Mission régionale d'autorité environnementale

**Avis délibéré sur le projet d'exploitation
d'un parc éolien à Linthelles et Pleurs (51),
porté par la société Ferme Éolienne La Grande Plaine**

n°MRAe 2021APGE38

Nom du pétitionnaire	SNC Ferme éolienne de la Grande Plaine
Communes	Pleurs et Linthelles
Département	Marne (51)
Objet de la demande	Projet de construction de 9 éoliennes et 3 postes de livraison
Date de saisine de l'Autorité environnementale	18/03/21

Illustration 3: - Carte des parcs voisins

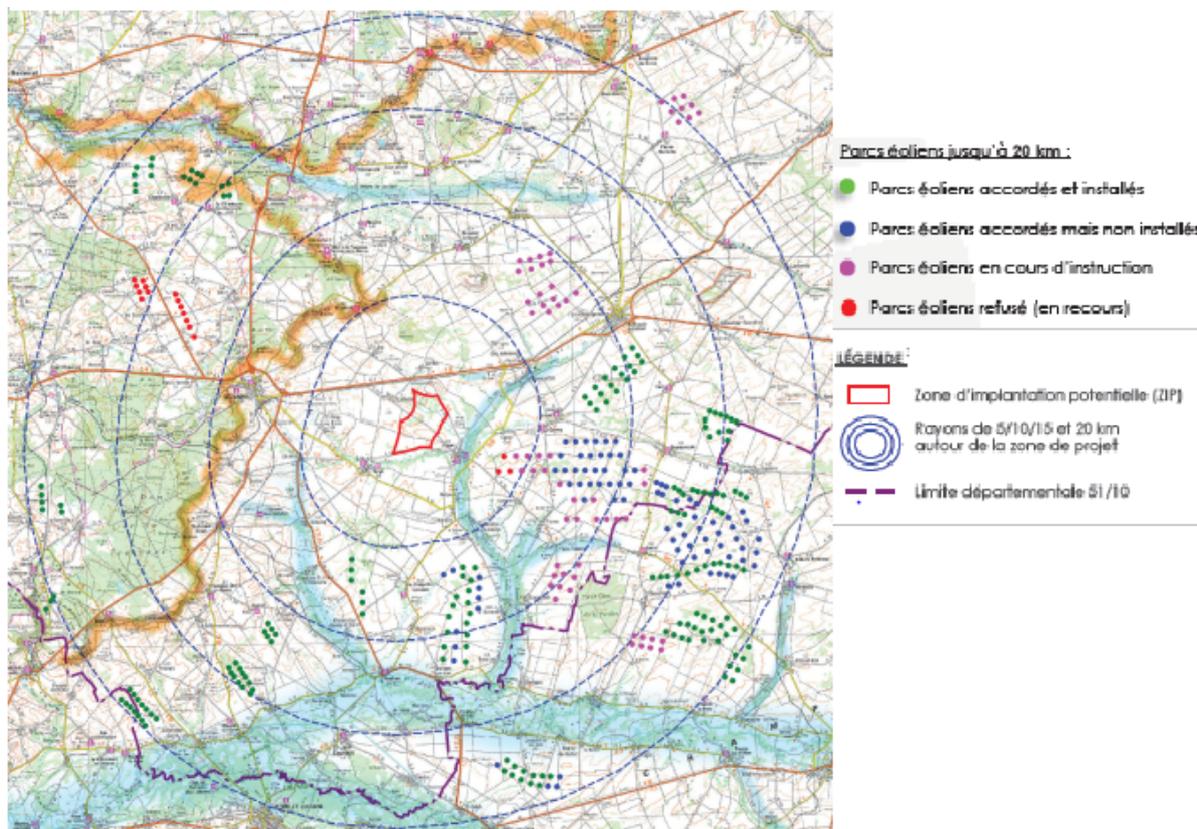
L'Ae déplore ce choix d'implantation. Le projet séparé des autres parcs, notamment par la vallée de la Superbe, crée une déconnexion avec le pôle de densification existant et concourt ainsi au mitage du paysage.

Illustration 4: Couloirs de migration d'après le SRE de Champagne-Ardenne.

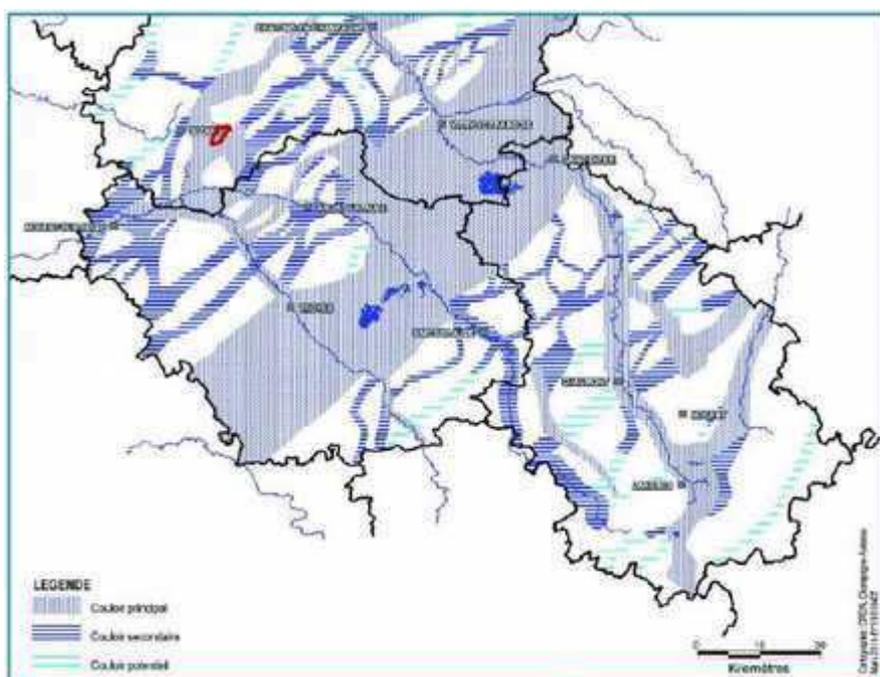
L'Ae regrette le choix d'implantation en plein couloir de migration principal et à proximité de milieux naturels remarquables.

L'Ae recommande au pétitionnaire de démontrer que l'implantation de ce parc au sein d'un couloir de migration principal n'aura pas d'impact sur ce couloir ni sur la mortalité des oiseaux.

Illustration 7: Carte des impacts cumulés avec les parcs voisins.

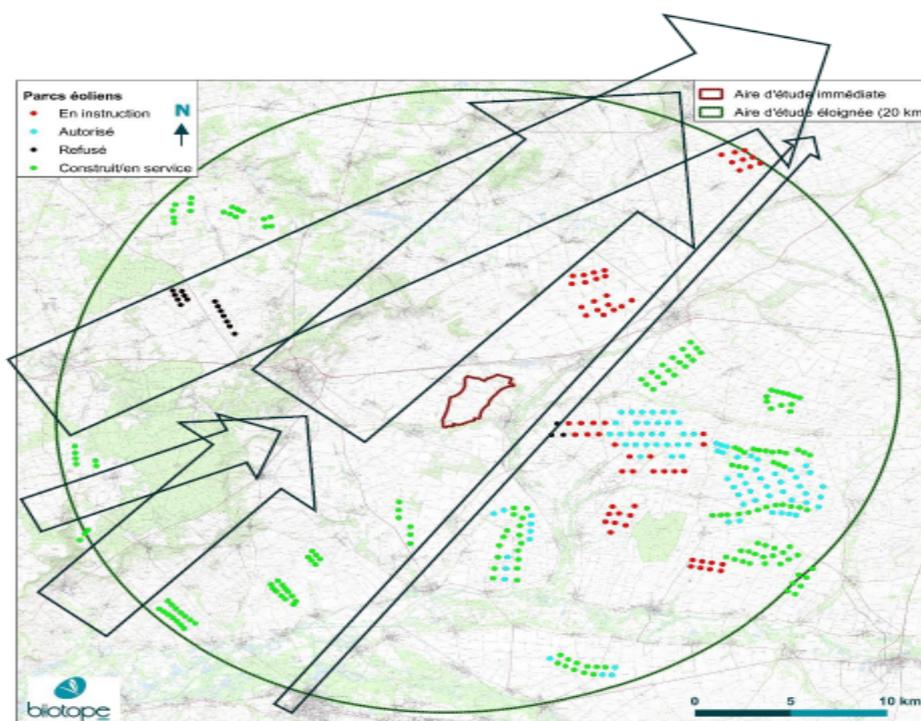
L'Ae estime que ce nouveau parc vient occuper un espace vierge le long de la vallée de la Pleurre, susceptible d'offrir aujourd'hui un axe de déplacement pour la faune aviaire.

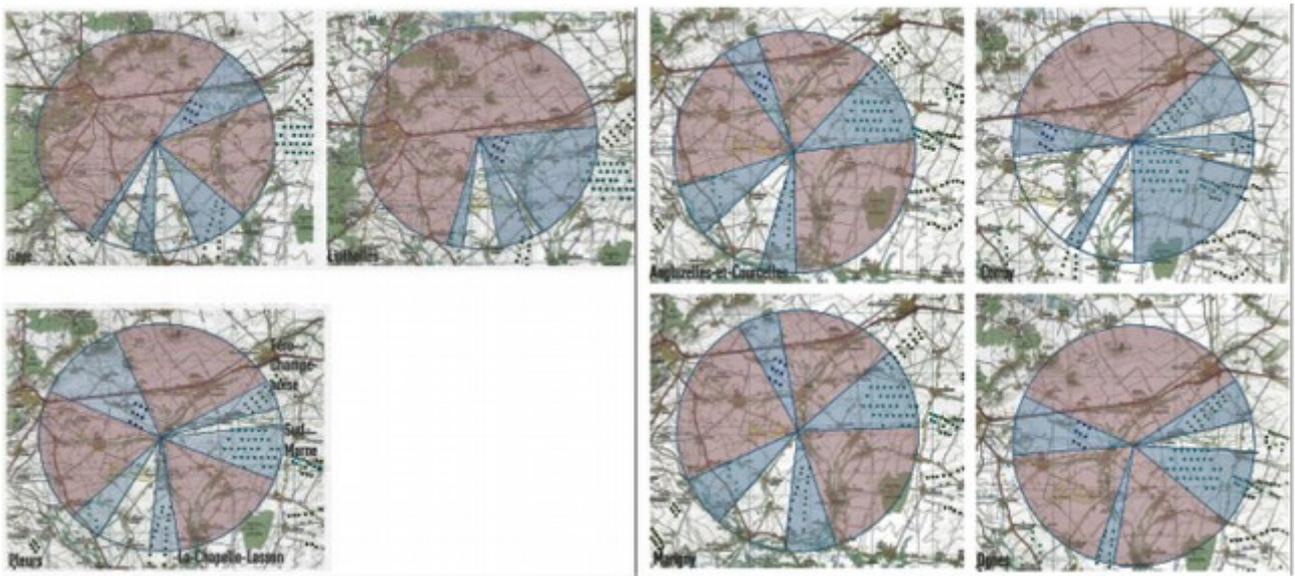
L'étude des effets d'encerclement et de saturation visuelle montre qu'à l'exception des communes de Gaye et Linthelles, on ne retrouve pas d'angle de respiration supérieur ou égal à 160° (cf schéma ci-dessous), qui permettrait une respiration visuelle suffisante. Cependant, le minimum de 60° est atteint sur l'ensemble des communes représentées.
